**AVIS RELATIF À LA PROTECTION
CONTRE LES EVENTUELS EFFETS NOCIFS ET NUISANCES
PROVOQUÉS PAR LES RAYONNEMENTS NON IONISANTS
GÉNÉRÉS PAR DES ANTENNES ÉMETTRICES STATIONNAIRES**

Commune : CINEY - Exploitant : PROXIMUS

Référence exploitant : 83RTJ_01

Rapport n° 3590 / 2023

Figure 1 : Vue en plan des lieux de séjour et des points de contrôle

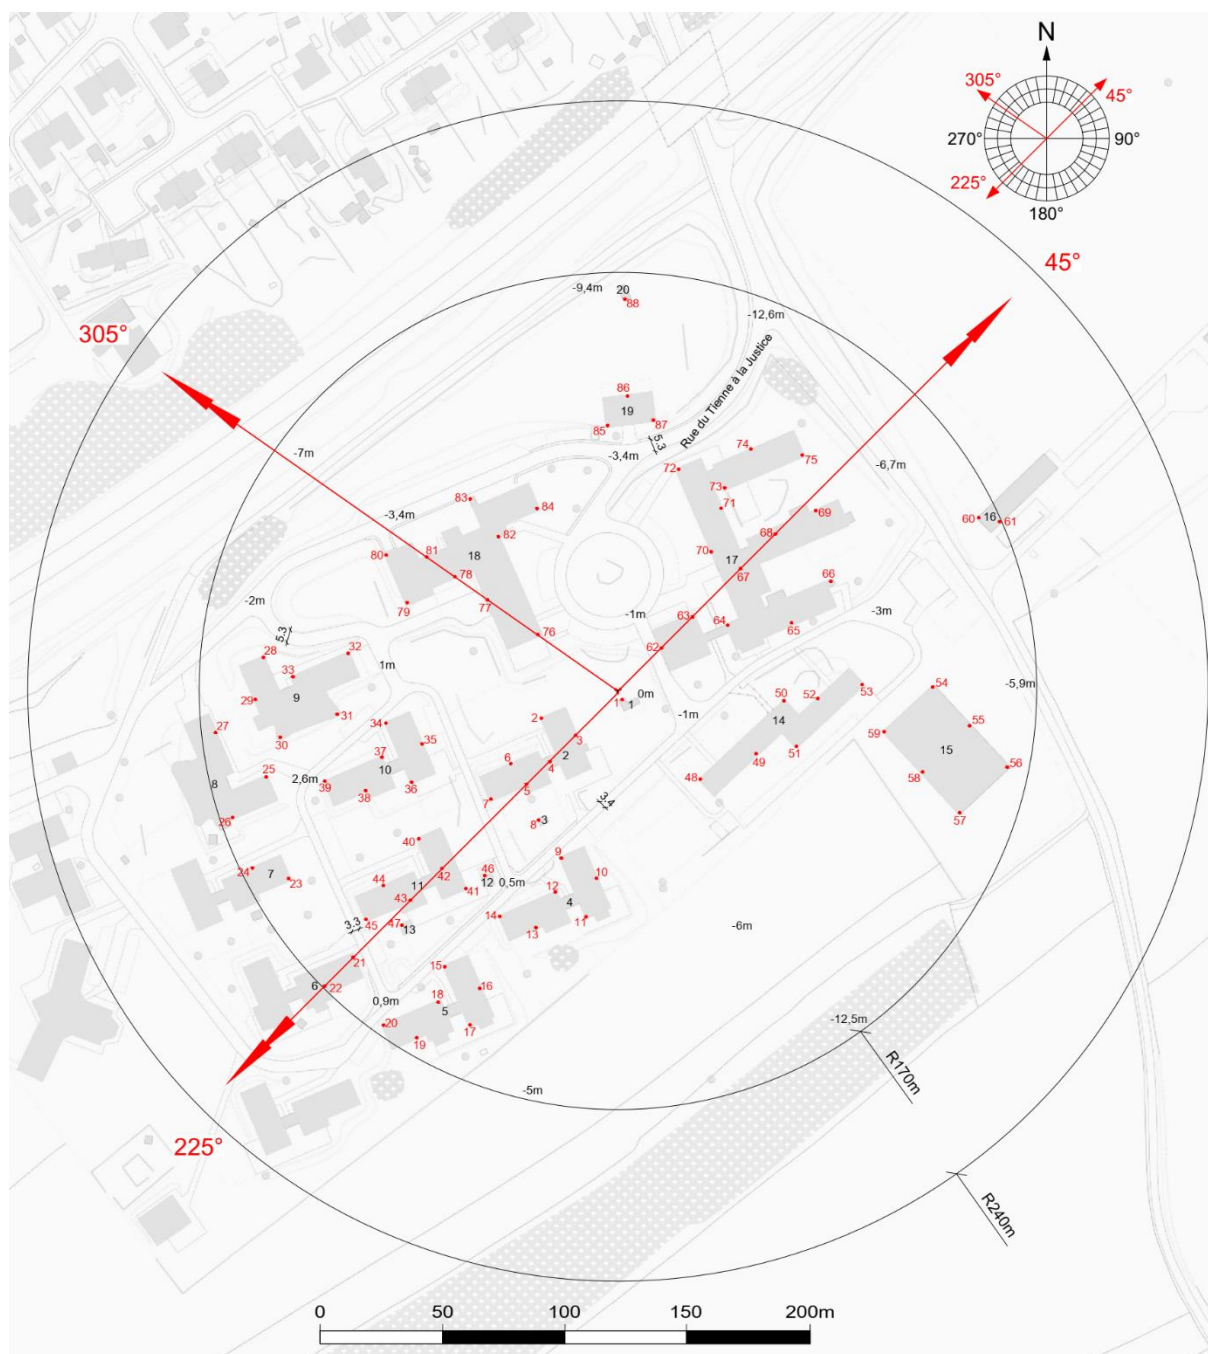
Les fréquences d'émission, la puissance rayonnée par chacune des antennes et leur gain permettent de déterminer le rayon de la zone à analyser. Tout dépassement de la limite par installation est exclu en dehors de cette zone. Le tableau 2 reprend les 35 LS² pour lesquels l'indice d'exposition est le plus élevé. Les différentes colonnes indiquent :

- le numéro du point de contrôle repris sur un des plans de la figure 1;
- le numéro du LS dans lequel se trouve le point de contrôle de la 1^{ère} colonne ;
- l'atténuation d'obstacle prise en compte pour le calcul de l'indice d'exposition dans le LS ;
- le résultat du calcul de l'indice d'exposition.

En ce qui concerne les antennes de l'installation mentionnées dans le tableau 1, la distance maximale à laquelle la limite pourrait être atteinte, à l'extérieur, est égale à 91,3 m. S'il n'y a pas de LS à une distance inférieure, les antennes respectent forcément la limite d'immission.

Dans le cas des LS situés à l'intérieur des bâtiments, une atténuation d'obstacle est prise en compte et il en résulte que la distance maximale à laquelle la limite pourrait être atteinte se réduit à 64,6 m.

Les résultats de l'évaluation décrite au paragraphe 4 indiquent que les antennes émettrices stationnaires de l'installation faisant l'objet du présent avis ne produisent pas, dans un lieu de séjour, un rayonnement électromagnétique maximum supérieur aux limites fixées à l'article 4 du décret.

Figure 2 : Vue en plan des installations d'antennes dans un rayon de 300 mètres autour de l'installation faisant l'objet de la demande d'avis

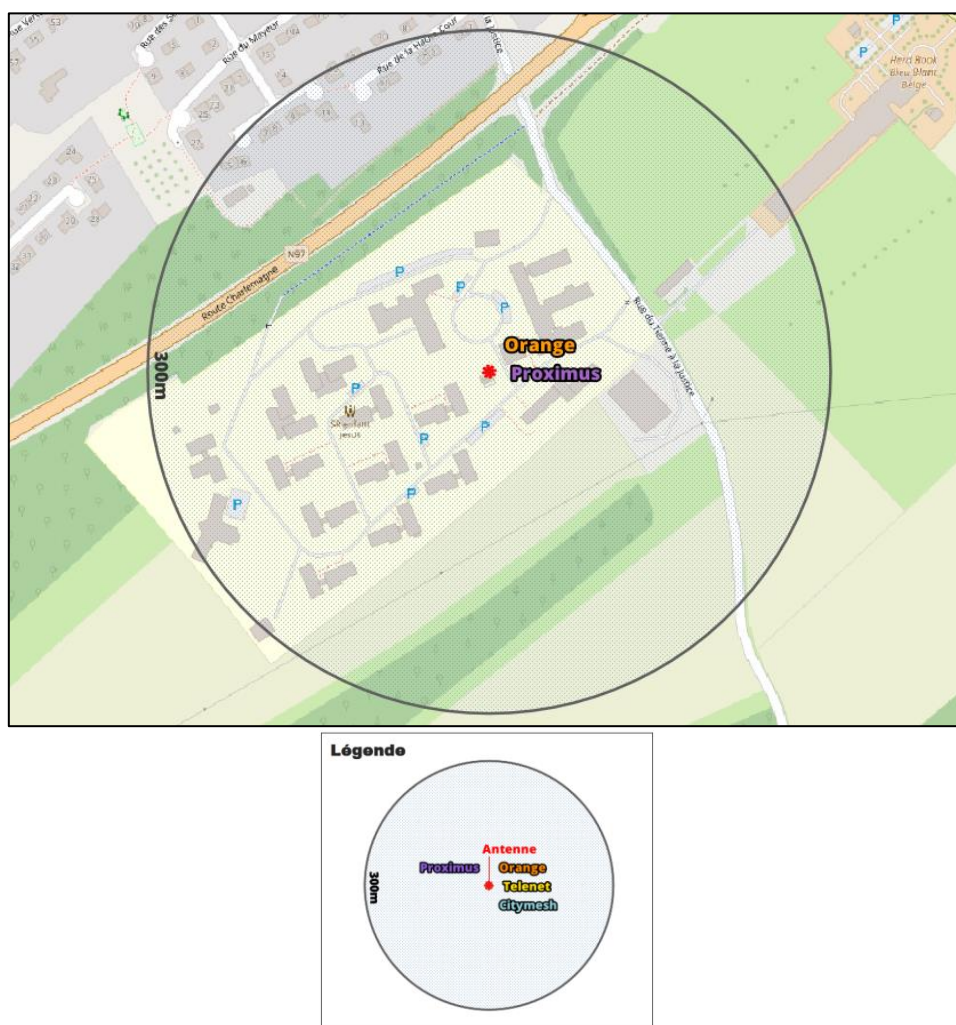
Le plan en projection verticale de la figure 2 indique la localisation des antennes actives éventuelles visées par le décret et situées dans un rayon de 300 mètres autour de l'installation référencée dans le paragraphe 2. Les données de localisation de ces antennes et les avis correspondant sont accessibles via le cadastre en ligne des antennes émettrices stationnaires⁶.

Compte tenu du nombre d'installations localisées dans la figure 2, il apparaît que l'intensité du rayonnement électromagnétique généré, dans les lieux de séjour situés à proximité de l'installation référencée dans le paragraphe 2, par l'ensemble des antennes émettrices stationnaires de l'ensemble des exploitants du même site d'antennes émettrices stationnaires respecte la limite fixée à l'article 4, § 2 du décret.
